OROSHÁZA

TELEPÜLÉSRENDEZÉSI ESZKÖZÖK

2024. ÉVI RÉSZLEGES MÓDOSÍTÁSA

ÁLTALÁNOS ELJÁRÁS ELFOGADÁSI SZAKASZ

Módosított Településszerkezeti terv részlete – Szarvasi út mellett

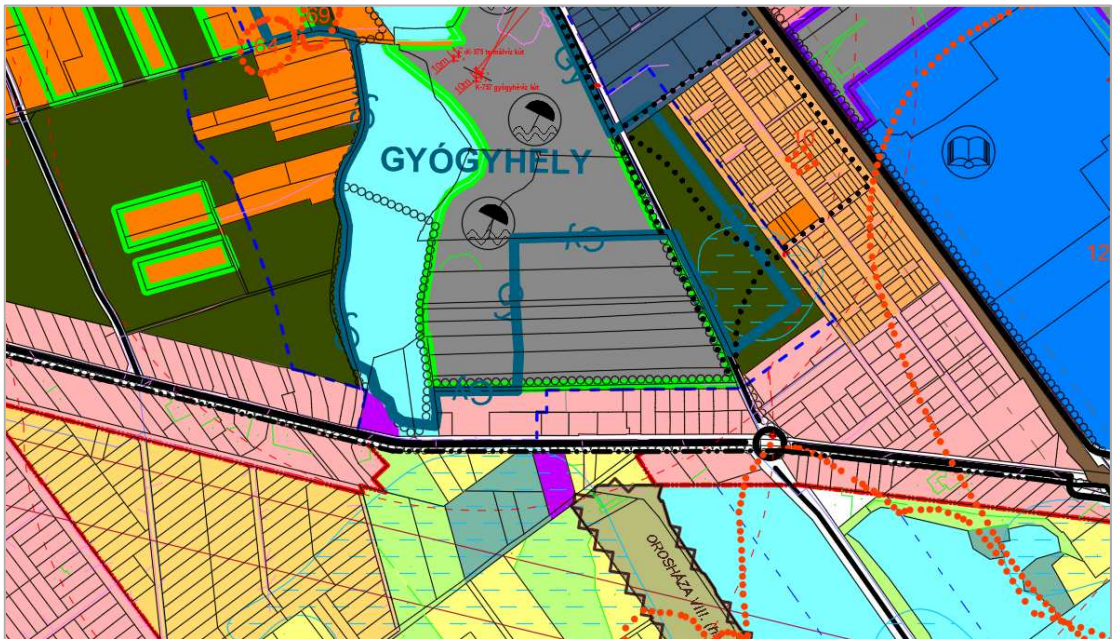
- Módosítás - Fejlesztési döntés: 222/2023. (XI.30.) K.t. 2/a pont.** A Huanita Solis Kft. kérésére a Szarvasi út melletti 5050/7 helyrajzi számú telek (9,30 hektár) a jelenlegi **Gip** jelű **egyéb ipari terület** kategóriából **Kb-En** jelű **különleges beépítésre nem szánt megújuló energiaforrások hasznosításának céljára szolgáló** területbe kerül át egy 3,978 MVA teljesítményű napelemes kiserőmű létesítése céljából.

Indoklás: Az erőmű hozzájárulhat az ipartelepek zöldenergia-ellátásához.

Módosított Településszerkezeti terv részlete – Kakasszék határrész

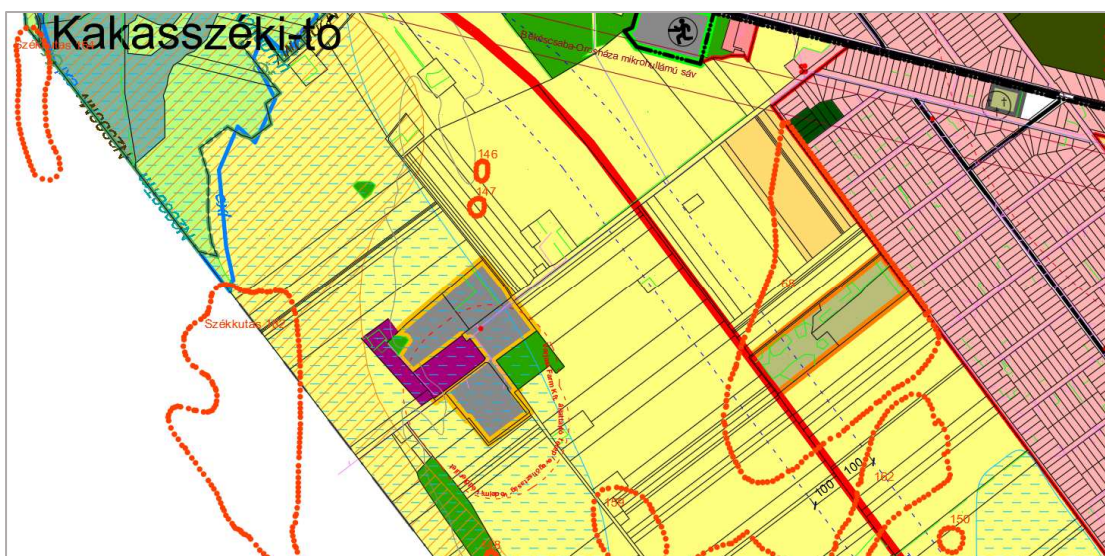
- 3. Módosítás - Fejlesztési döntés: 243/2023. (XII.20.) K.t.** A Gy-Ökosystem Bt. kérésére a Varjasi Farm Kft. 0460/6 helyrajzi számú baromfitelepére vonatkozóan a BE/38/00068-36/2023 ügyiratszámom kiadott környezethasználati engedély szerint fel lesz tüntetve levegőtisztaság-védelmi övezet, amelyben a lakó és intézményi funkciók elhelyezése korlátozott.

Indoklás: A változtatás technikai jellegű, a hatósági határozatot követi le.

Szabályozási terv (SZ-2) – módosítás utáni állapot

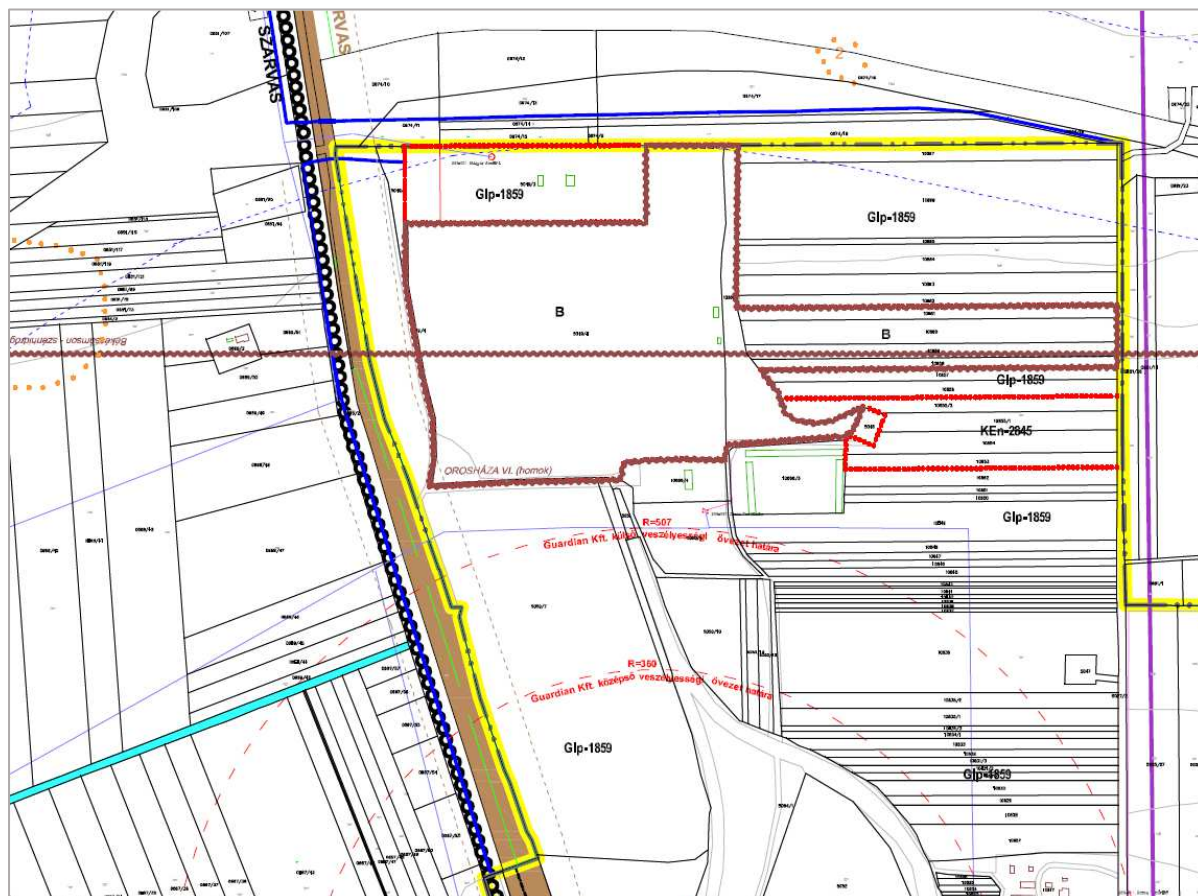
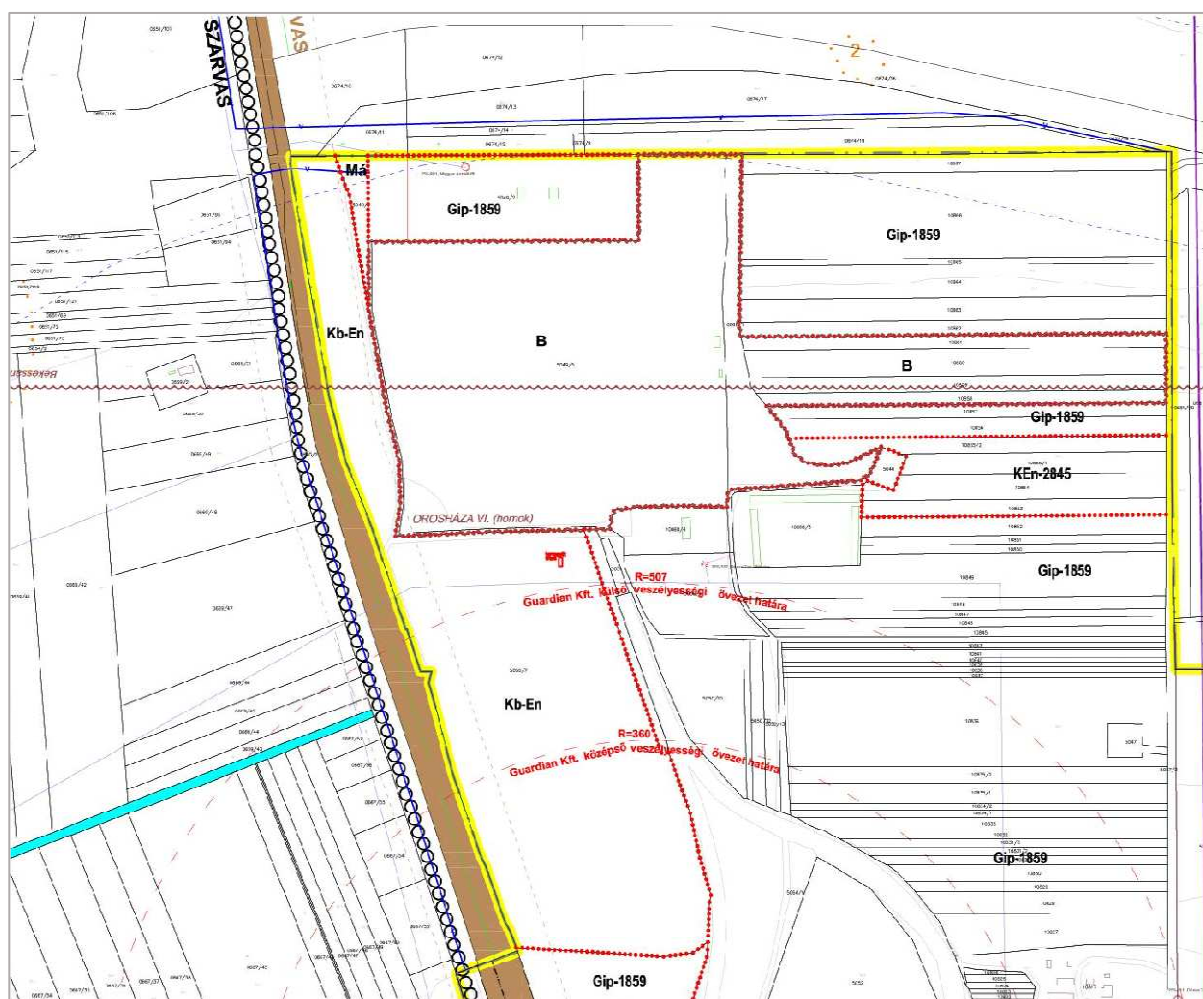
A módosítás lényege: A telken napelempark lesz elhelyezve, ezért az erre a célra szolgáló **Kb-En** jelű OTÉK-övezetbe lesz átsorolva. A telek nagyobbik (D-i) része jelenleg beépítésre szánt Gip jelű egyéb ipari terület, a tervezett átsorolással a környéken már meglévő kisebb napelemparkoktól eltérően **beépítésre nem szánt** kategórián belül lesz szabályozva. A telek É-i része jelenleg is beépítésre nem szánt (mezőgazdasági övezet). A Kb-En övezet előírásai a HÉSZ-ben a következők lesznek:

Szabályozási terv (SZ-2) – módosítás utáni állapot

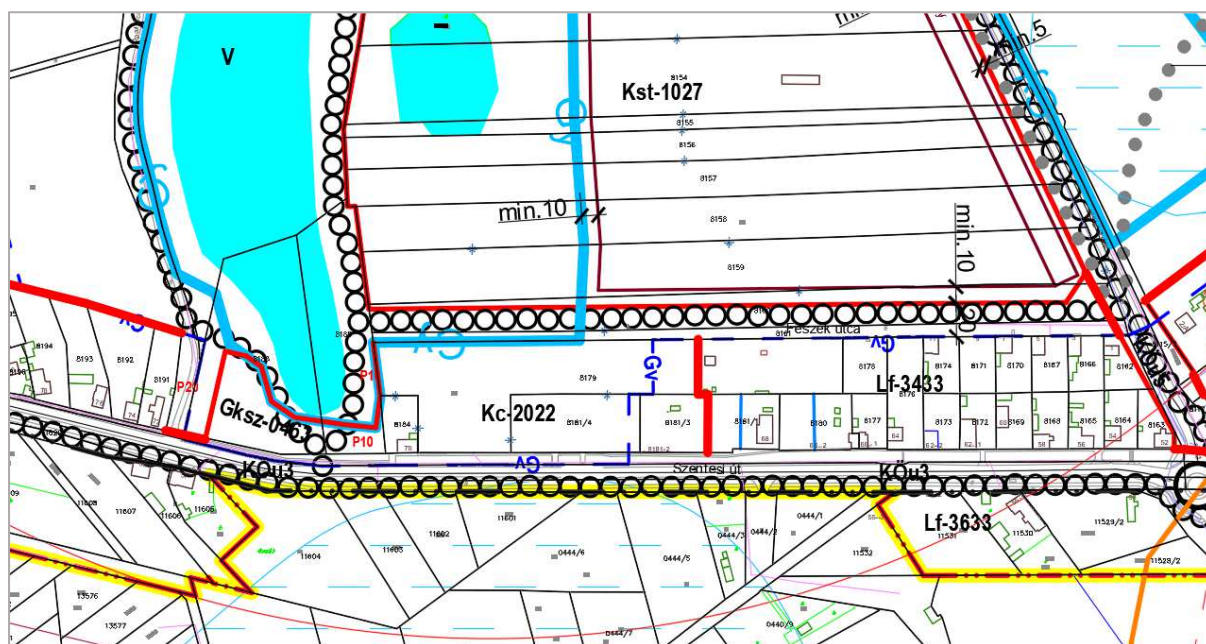
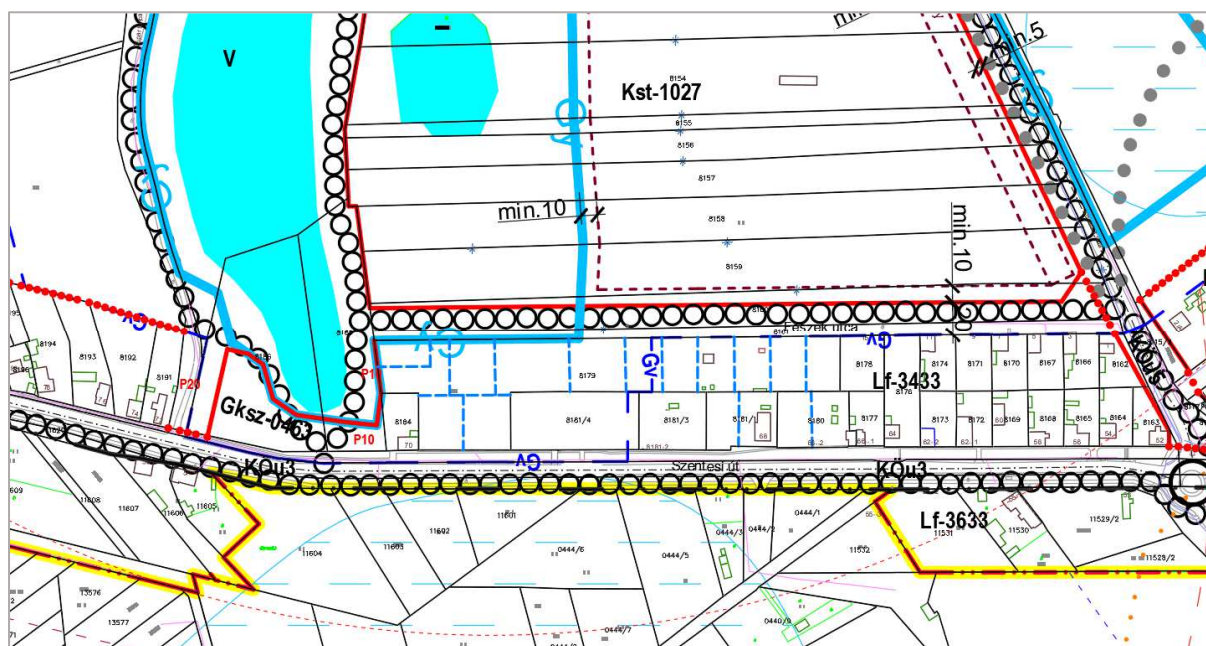
A HÉSZ 20. § (7) bekezdése értelmében a terület jelenlegi besorolása szerinti „Kc” jelű különleges kemping övezet üdülőtábor és kemping elhelyezésére szolgál, ahol az alaprendeltetéshez kapcsolódó üzemviteli, fogadó-, főző- és tisztálkodó, szolgáltatási, kereskedelmi, vendéglátási és sportolási célú építmények elhelyezhetők. A kemping nem valósult meg, a tulajdonosok egyike sem emlékszik már, hogy milyen okból került ebbe az építési övezetbe a terület. A Szentesi út mentén e szakasztól eltekintve végig falusias lakóterület alakult ki és van szabályozva. A Gyopárosi tó D-i vége, amely a területtel Ny felől szomszédos, horgászegyesület használatában van, vonzása nem terjed ki a tagokon kívüli vendégkörre, ezért kempingre nincs igényük. Az É-i tó és fürdő létesítményei viszonylag távol esnek a helyszíntől, a bejárattól közúton 1 km-t kell megtenni. Kereslet hiányában a kemping kialakítása el sem kezdődött az elmúlt 15-20 évben. A szomszédos tavon horgászegyesület működik, a parti sáv jelenleg is biztosított, a horgászok a helyszín Ny-i határán járnak be gyalogosan a vízhez.

Szabályozási terv (SZ-2) – módosítás előtti állapot

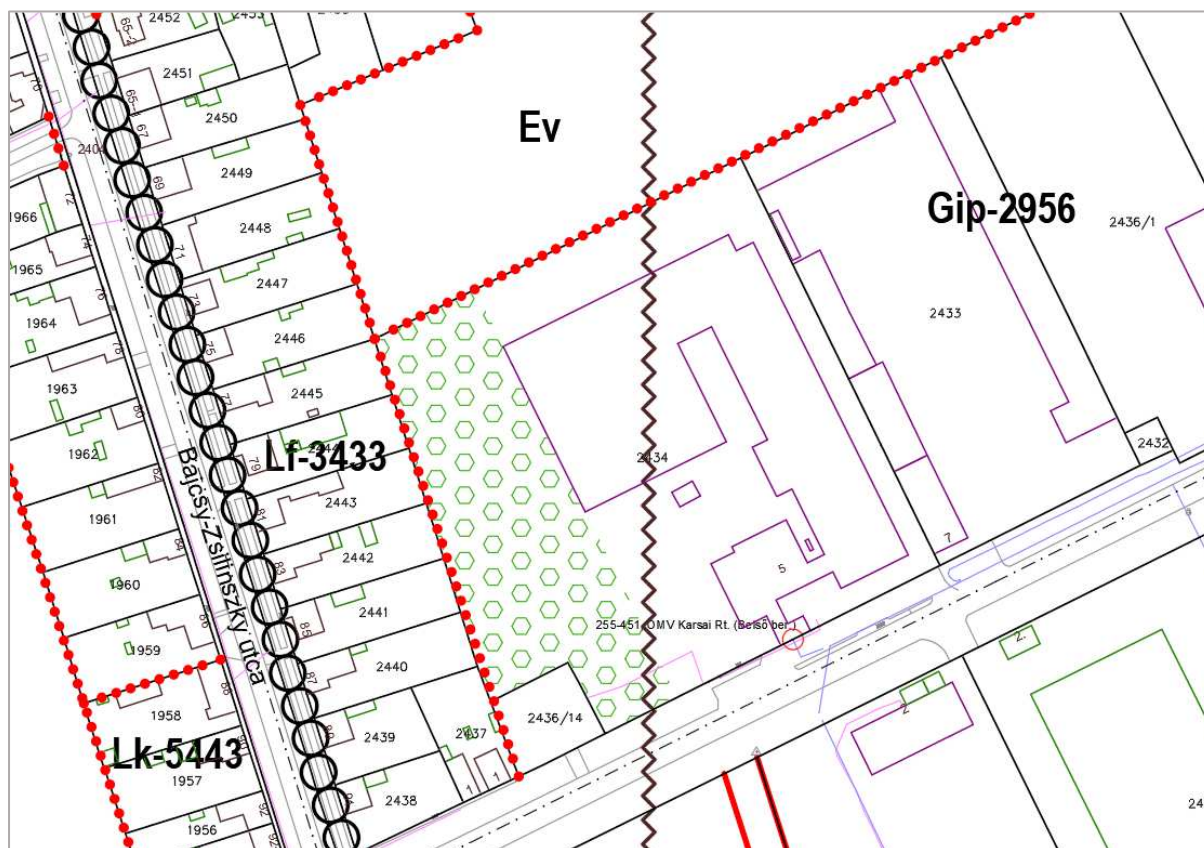
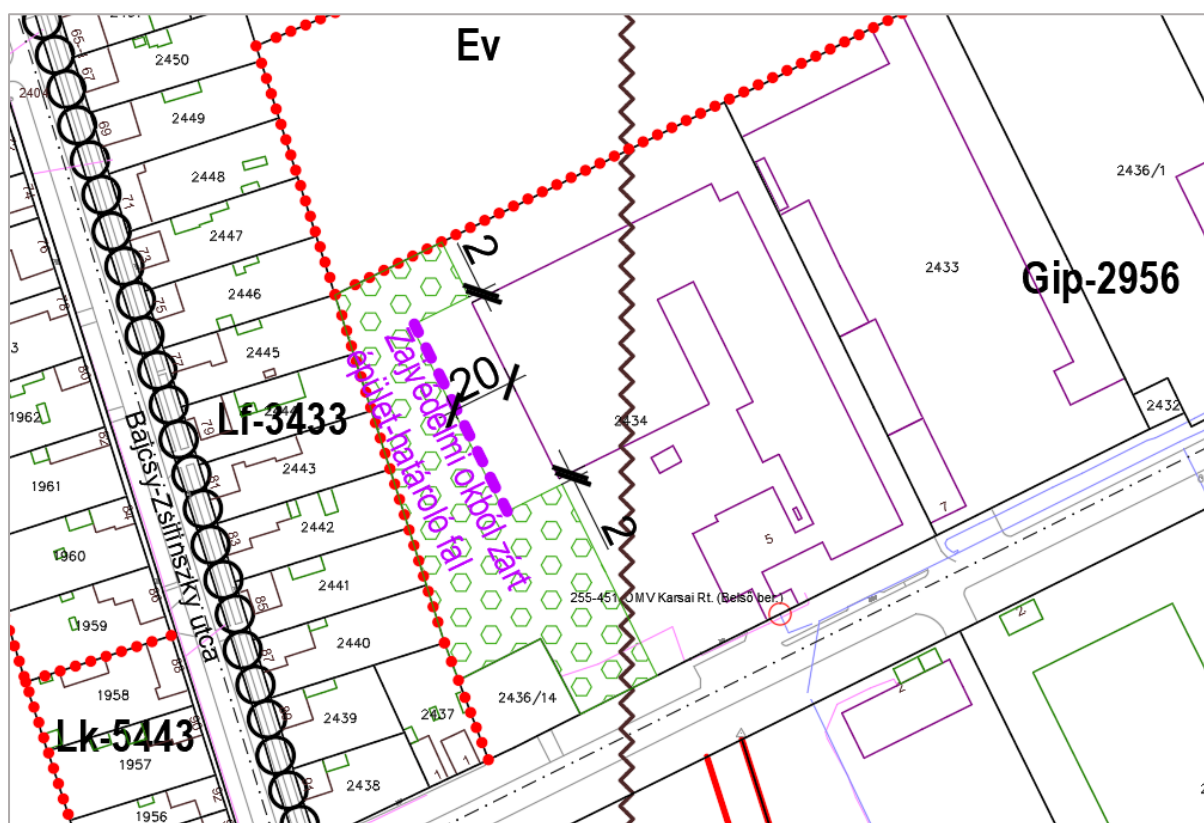
A cég kérelmezte a telephely Ny-i részén kijelölt ültetési kötelezettségi területsáv csökkentését annak érdekében, hogy a meglévő technológiai sorhoz kapcsolódóan raktárral bővíthesse üzemcsarnokát.

Szabályozási terv (SZ-1) – módosítás utáni állapot

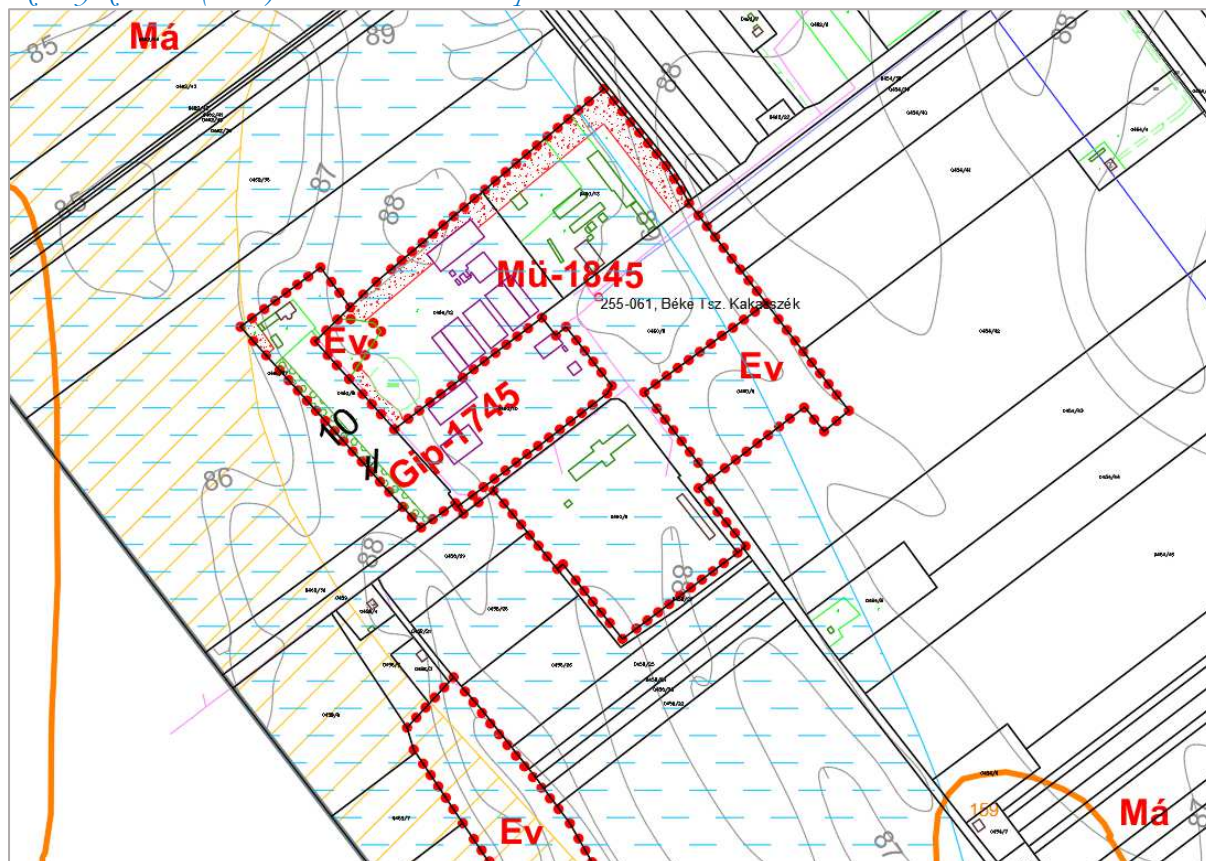
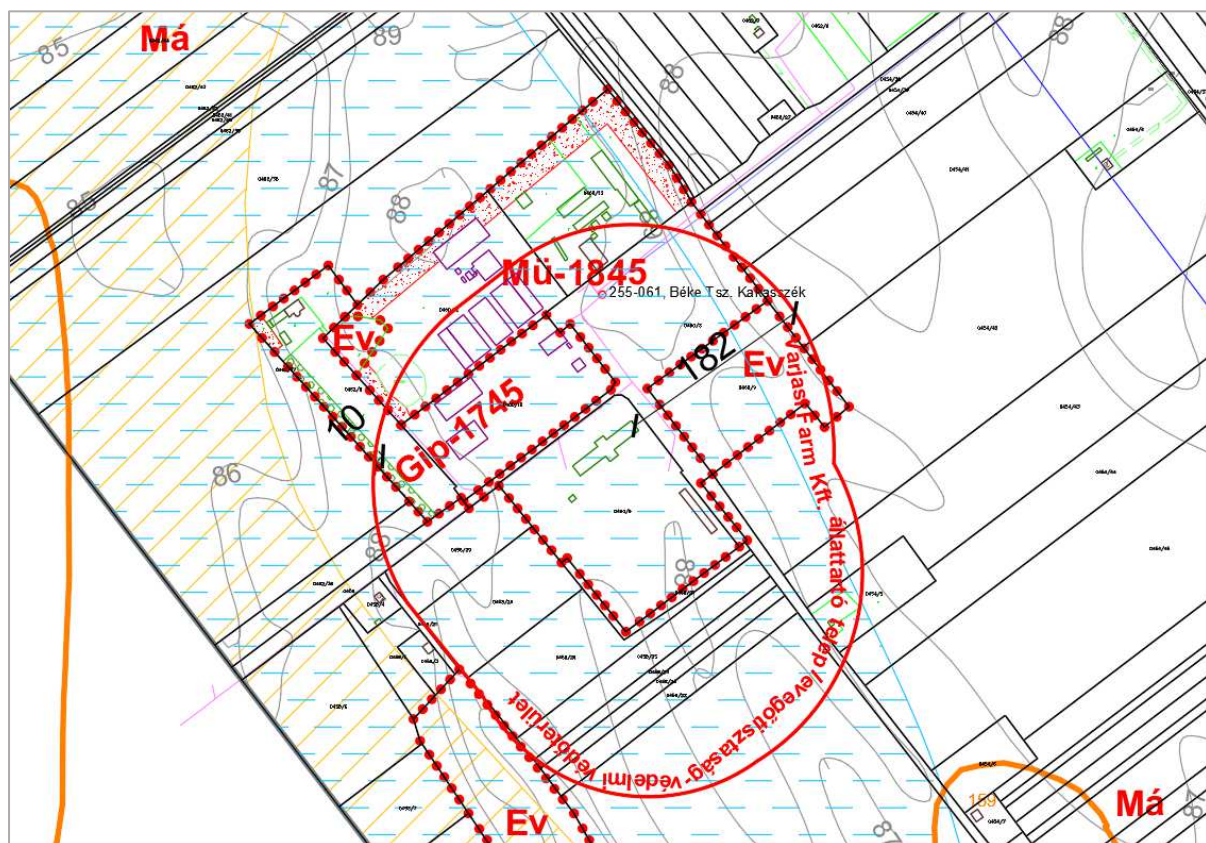
A módosítás lényege: A baromfitelepre BE/38/00068-36/2023 ügyiratszámom kiadott környezethasználati engedély szerint **fel kell tüntetni és szabályozni szükséges a levegőtisztaság-védelmi övezetet**, amely az ólak sarkaitól számított 182 méterre terjed ki. A határozat szerint a bűzforrás védelmi övezetben „nem lehet lakóépület, üdülőépület, oktatási, nevelés, egészségügyi, szociális és igazgatási épület, kivéve a telepítésre kerülő, illetve a más működő légszennyező források működésével összefüggő építmény”, az előírás a HÉSZ normaszövegbe bekerül.
